改善箇所説明図

改善の内容

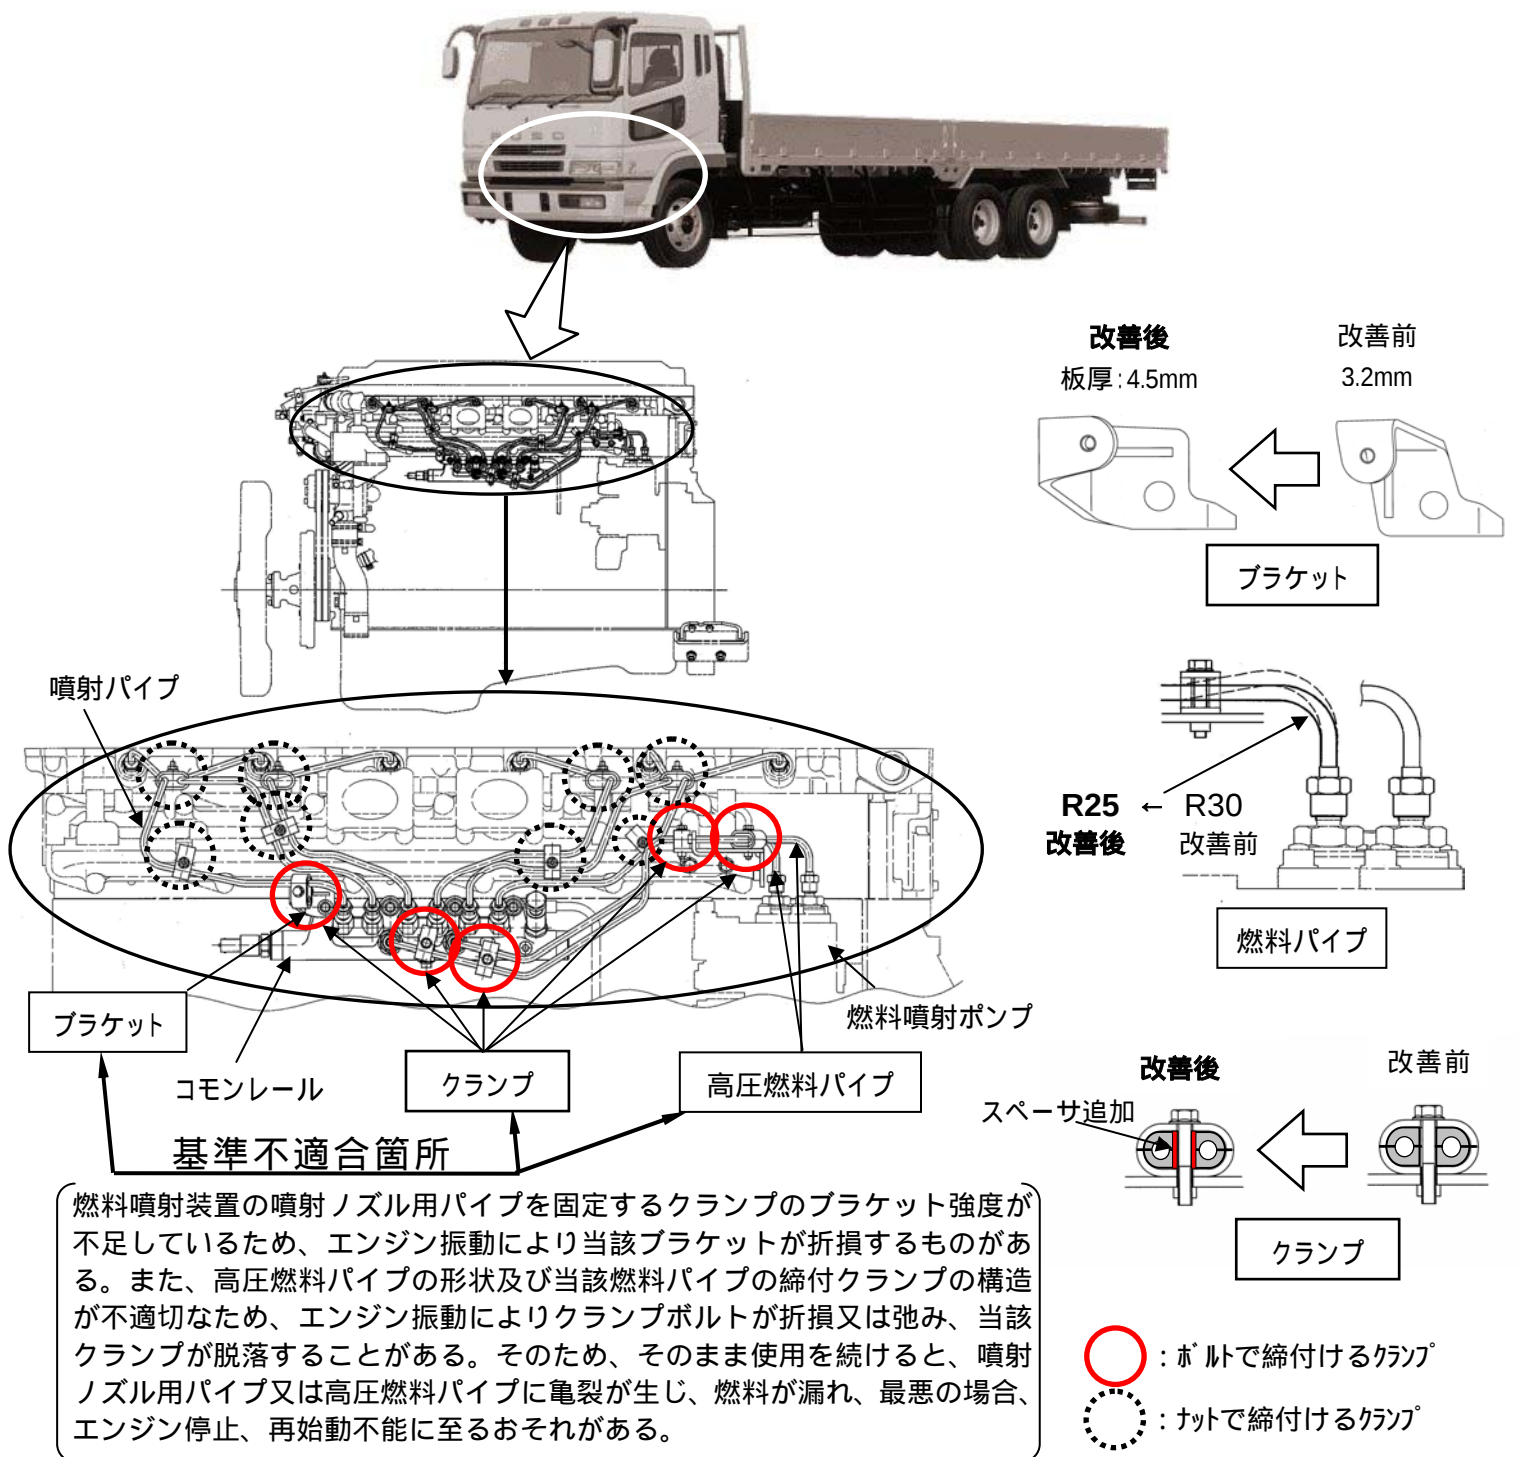
全車両、当該ブラケット及び高圧燃料パイプを点検し、対策品が未装着の場合は対策品と交換し、クランプを規定トルクで締付けるとともに整備時の注意事項を記載した注意銘板をエンジン側面へ貼り付ける。また、ボルトで締付けるクランプについては、対策品の未装着車両は対策品と交換し、ナットで締付けるクランプについては、植え込みボルトのネジ面に接着剤を塗布する。

なお、対策品の全数供給に時間を要するため、当面の暫定措置として、当該部を点検し、高圧燃料パイプの弛み、噴射ノズル用パイプブラケット、高圧燃料パイプに損傷があるものは対策品と交換する。
